Krycí list ZBV																																																			
Název a evidenční číslo Stavby: II/335 Stříbrná Skalice, průtah - stavební práce Název stavebního objektu/provozního souboru (SO/PS): II/335 Hlavní trasa		Číslo SO/PS / / číslo Změny SO/PS: 101/4	Číslo ZBV: 13																																																
Objednatel: Krajská správa a údržba silnic Středočeského kraje, příspěvková organizace Zborovská 81/11, 150 00 Praha 5, Smíchov IČ: 000 66 001 Obec Stříbrná Skalice Sázavská 3, 281 67 Stříbrná Skalice IČ: 002 35 750																																																			
Zhotovitel: Společnost Stříbrná Skalice, B E S - MTS Infra Sukova 625, 256 01 Benešov IČ: 437 92 553																																																			
<table><tr><th>část ZBV č.</th><th>Cena navrhovaných Změn záporných</th><th>Cena navrhovaných Změn kladných</th><th>Cena navrhovaných Změn záporných a Změn kladných celkem</th></tr><tr><td>13.1</td><td>0,00</td><td>0,00</td><td>0,00</td></tr></table> <table><tr><th>část ZBV č.</th><th>Cena navrhovaných Změn záporných</th><th>Cena navrhovaných Změn kladných</th><th>Cena navrhovaných Změn záporných a Změn kladných celkem</th></tr><tr><td>13.2</td><td>0,00

II/335 Stříbrná skalice, průtah – stavební práce
SO 101 – II/335 Hlavní trasa
SITUACE km 9,320 – 10,000
M 1:500

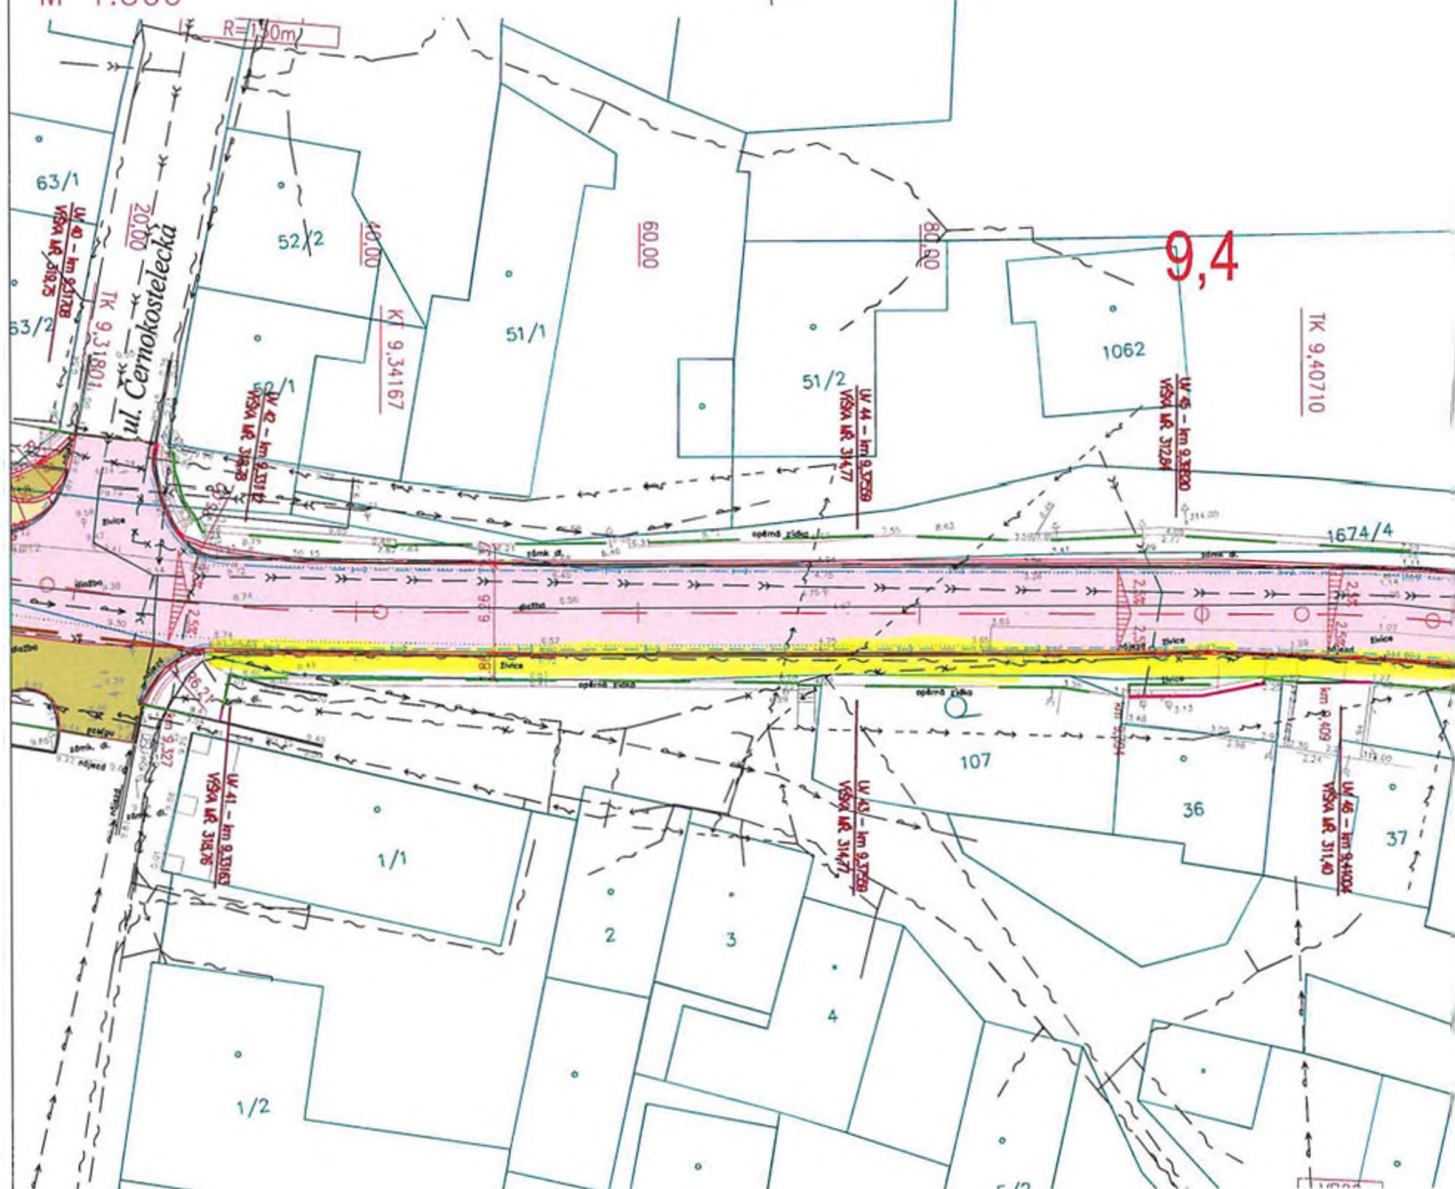
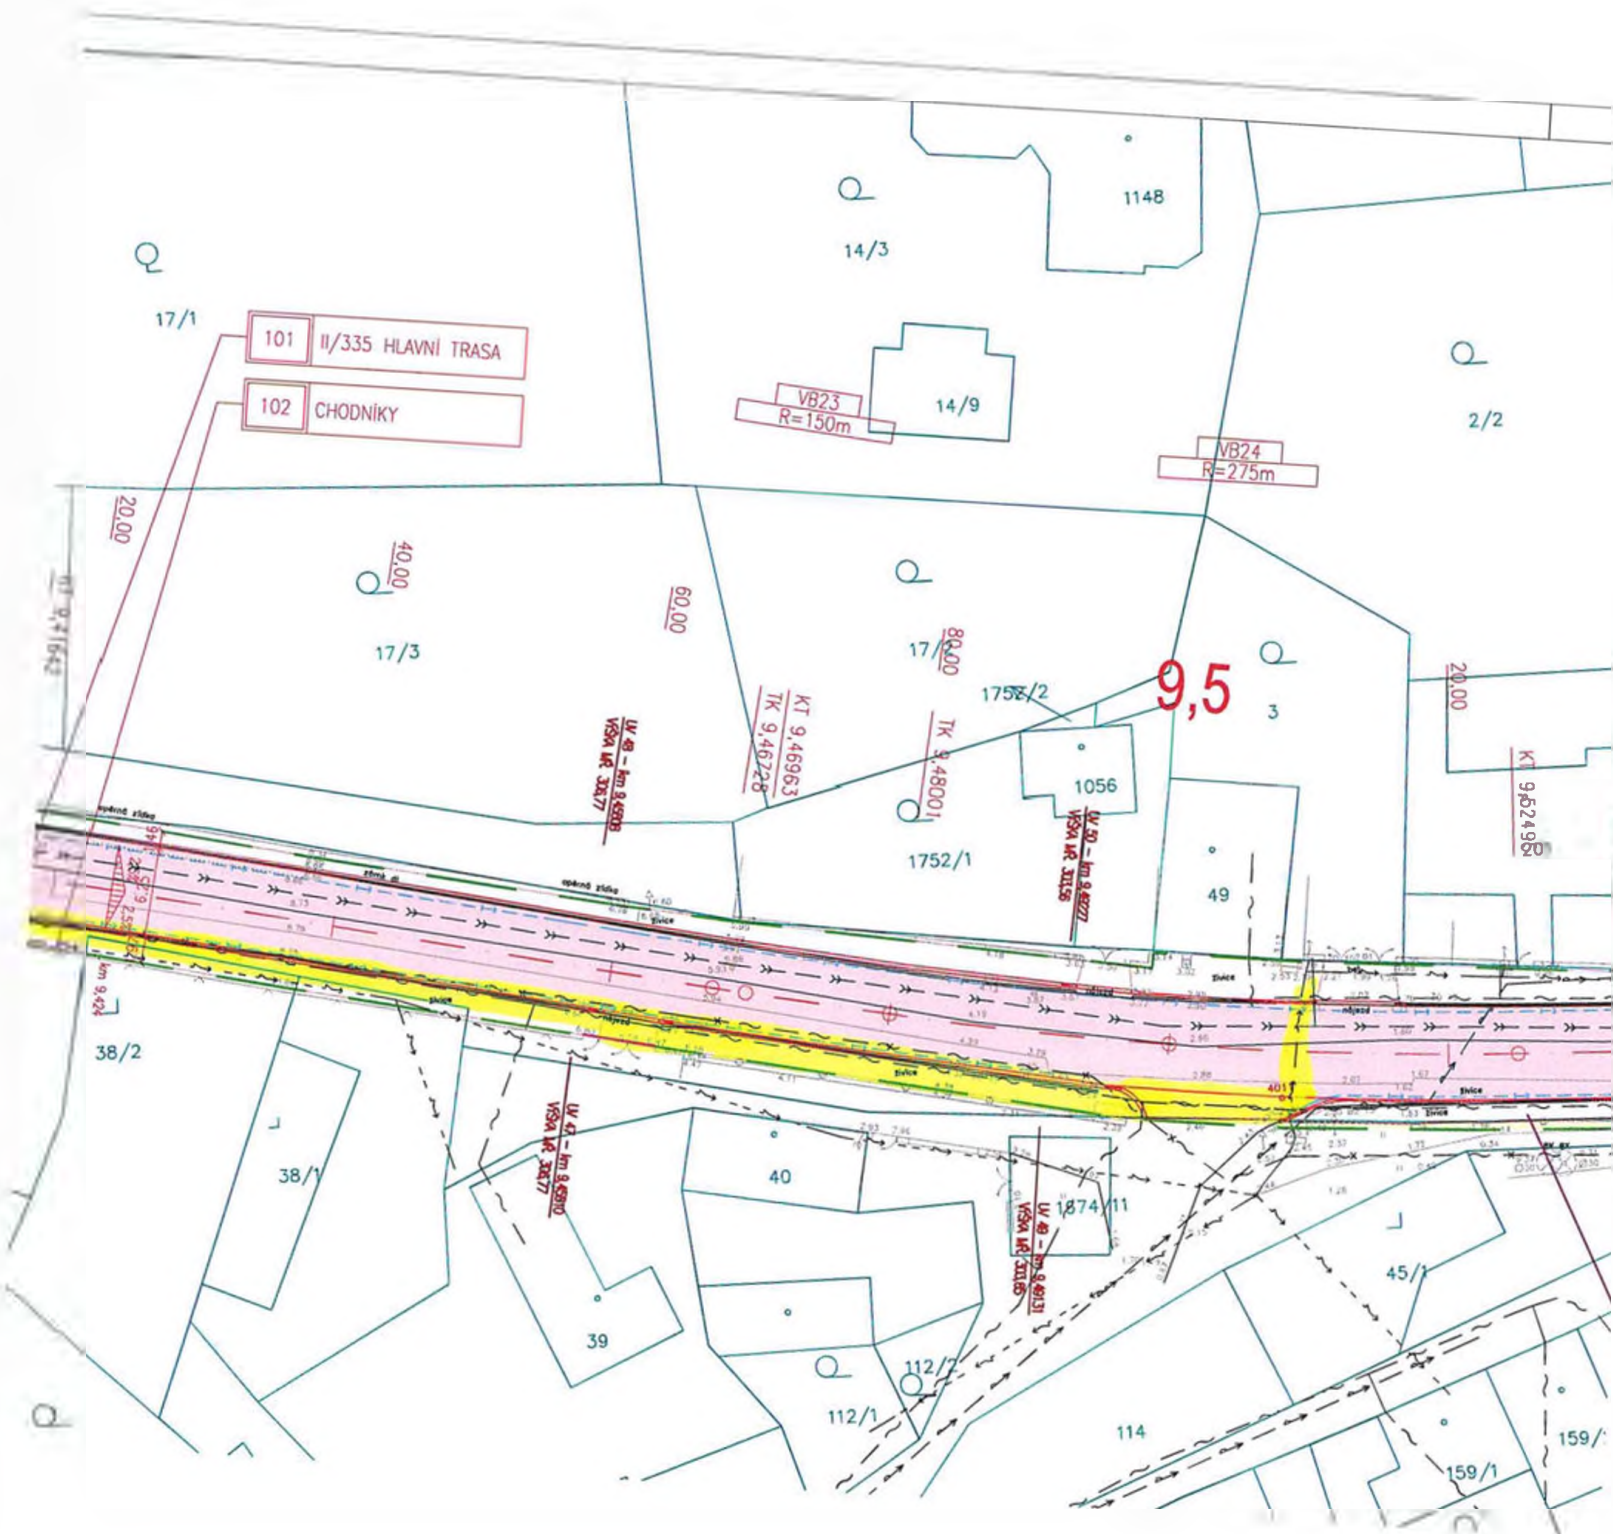
4. Rozpis ocenění Změn položek ZBV 3	1 počet listů	5	Stavební dozor
5. Přehled zařazení změn do skupin	1 počet listů	6	Supervize
6. Přehled dalších dokladů	1 počet listů		
Další doklady dle přehledu dokladů	16 počet listů		
Iniciátor změny: Zhotovitel Popis a zdůvodnění Změny:			
Obnažení kabelů CETIN: V rámci PDPS měly být přeloženy kabely CETIN jejich vlastníkem ještě před realizací stavby z důvodu kolize v trase nově navržené komunikace SO 101. Přeložka před zahájením stavby nebyla společností Cetin realizována a současně v době stavby komunikace neměla společnost kapacitu přeložku realizovat. Změna během výstavby (dále jen „ZBV“) se týká obnažení kabelu CETIN v souvislosti s prováděním stavebních prací na stavebním objektu (dále jen „SO“) 101 – II/335 Hlavní trasa a změny polohy nové vozovky na základě nového vytyčení oproti původnímu předpokladu Projektové dokumentace pro provádění stavby. Při úpravě aktivní zóny bylo Zhotovitelem potvrzeno, že kabely CETIN zasahují ve staničení km 9, 34 až km 9,53 cca 0,5 – 0,7 m do nové vozovky. Přílohou této ZBV je zápis ve stavebním deníku ze dne 21.07.2022 a situační výkres (doklad 07 a 10). S ohledem na realizaci dalších navazujících stavebních prací a hrozby reálného zpoždění prací z důvodu překládání kabelu CETIN, bylo příčně uspořádání uličního prostoru (viz.popis ve stanovisku AD) nepatrně modifikováno tak, aby kabely nebyly ve vozovce. Obnažené kabely byly za účasti provozního technika Cetin opětovně obsypány a následně rýha zakryta folií. Vlivem výše uvedených úprav objednatel ušetřil finanční prostředky, které by vynaložil za překládku sdělovacích kabelů. Zhotovitel tyto Skutečnosti Objednateli oznámil v rámci korespondence Ohlášení změn stavby (doklad 08). Zástupci obce Stříbrná Skalice i Krajská správa a údržba silnic Středočeského kraje (dále jen „KSÚS“) s těmito změnami souhlasili. Vyjádření TDI ze dne 23.2.2023 je součástí příloh této ZBV (doklad 12). Součástí příloh je také Vyjádření AD ze dne 02.03.2023 (doklad 11). Jedná se o Změnu nepodstatnou, která je tak podle čl. 5, odst. 1, písmeno d) resp.čl 11 Směrnice R-SM-36 Krajské správy a údržby silnic Středočeského kraje (účinnost od 29.5.2017) upřesňující provádění změn závazků dle zákona č. 134/2016 Sb., o zadávání veřejných zakázek zařazený do Skupiny 4 jako změna nezbytná k dokončení. Z hlediska Zákona o zadávání veřejných zakázek č. 134/2016 Sb. tato Změna nepředstavuje vznik podstatné změny závazku a dle § 222, odst. 5) se jedná o změnu nezbytnou u níž není změna v osobě dodavatele možná z ekonomických anebo technických důvodů, kdy změna v osobě dodavatele by způsobila zadavateli značné obtíže (narušení postupů výstavby, nedodržení technických a technologických postupů, nebo rozdělení odpovědnosti za vady) nebo výrazné zvýšení nákladů a hodnota těchto dodatečných stavebních prací nepřekračuje 50 % původní hodnoty závazku.□

V rámci PDPS byla navržena přeložka těchto sdělovacích kabelů do chodníku, kterou měla provést společnost Cetin na základě smlouvy se Středočeským krajem. Společnost Cetin však tuto přeložku nerealizovala a neměla v době provádění stavby komunikace kapacitu přeložku realizovat. Zhotovitel v koordinaci s provozním technikem Cetin provedl obnažení kabelu z kterého vyplynulo, že se nachází blíže v chodníku oproti podkladům z vyjádření. Příčné uspořádání uličního prostoru bylo ve vazbě na tuto skutečnost nepatrně modifikováno tak, aby kabely byly uloženy v chodníku.

Na základě nerealizace přeložky kabelu Cetin správcem sítě v době realizace stavby, bylo nutné provést vyhledání kabelu ručními výkopovými pracemi a následně provedení ochrany tohoto kabelu v prostoru chodníku. Jednalo se nepředvídatelnou událost, která byla nutná k řádnému dokončení díla.

Na základě nerealizace přeložky kabelu CETIN, které měl správce sítě provést, došlo ke kolizi v trase nově navržené komunikace. Na základě sdělení správce, že nemá kapacity na provedení přeložky zhotovitel provede nepatrnou modifikaci trasy kabelů tak, aby nebyla v kolizi s vozovkou.

AD Souhlasí se změnou v obnažení kabelů, jejich obsypání a dalšími souvisejícími činnostmi.

Jednalo se o nepředpokládanou změnu, která investorovi ušetřila finanční prostředky za překládku. Prověření skutečné polohy kabelů spolu se zásypy, ochrannou folií atp bylo nezbytná změna pro řádné dokončení stavby.
